改善箇所説明図

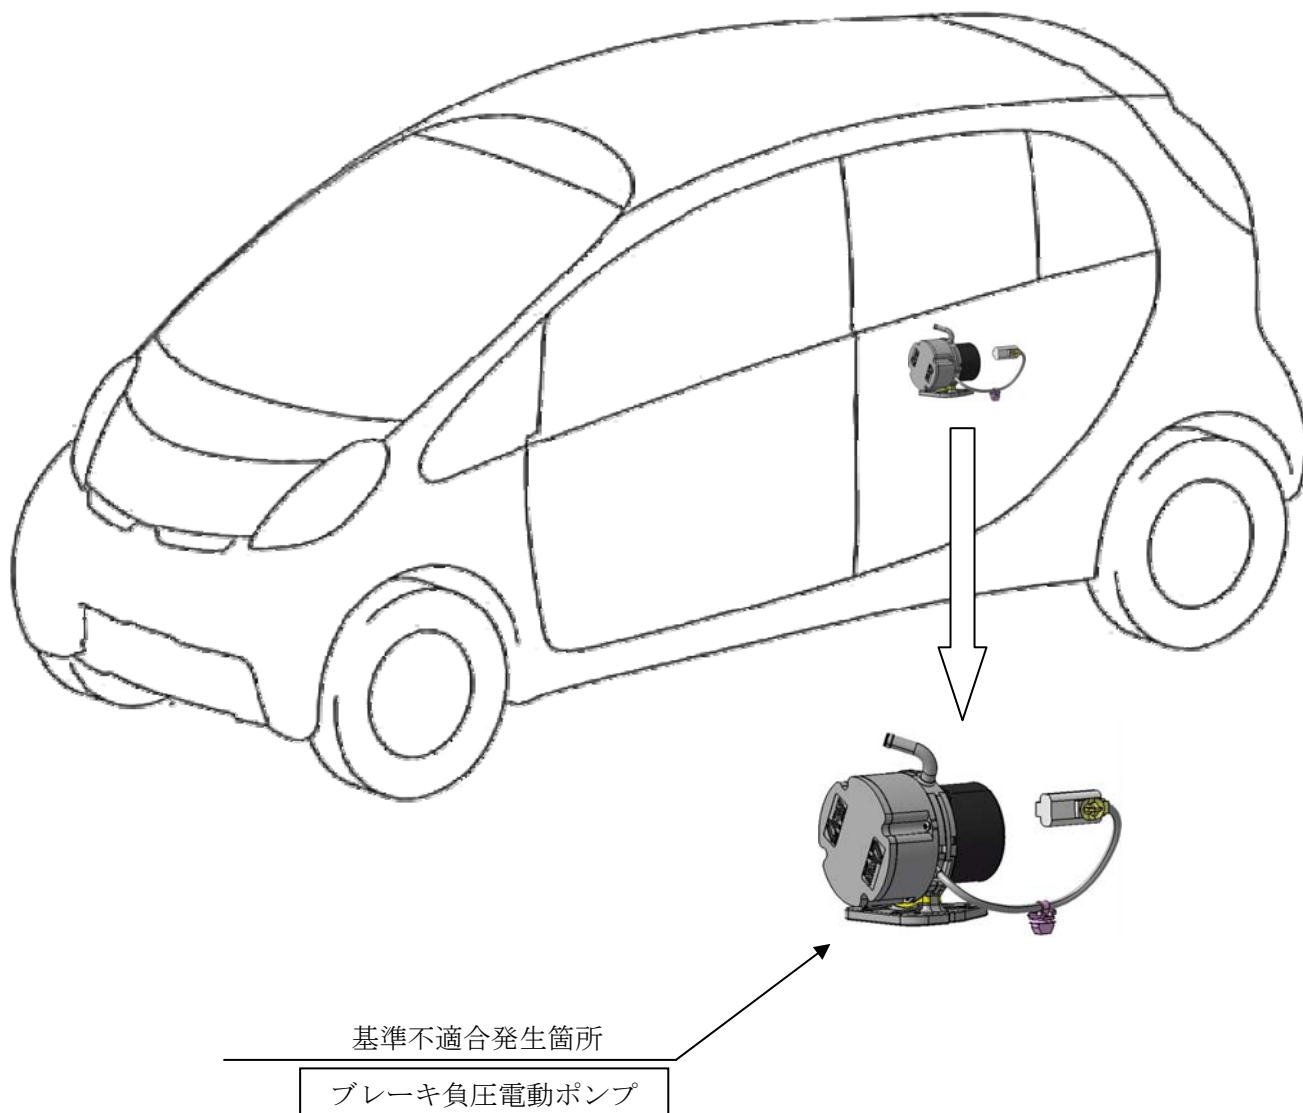
ブレーキ倍力装置に負圧を供給するブレーキ負圧電動ポンプにおいて、内部のリング（ベーンが摺動するシリンダ）の洗浄が不十分なため、加工時のオイルが残留しているものがある。そのため、そのまま使用を続けると、滲み出たオイルによりベーンが固着し、負圧ポンプが機能せず、制動距離が長くなるおそれがある。

全車両、当該ブレーキ負圧電動ポンプ一式を対策品に交換する。

注：図中の 内は、交換する部品を示す。
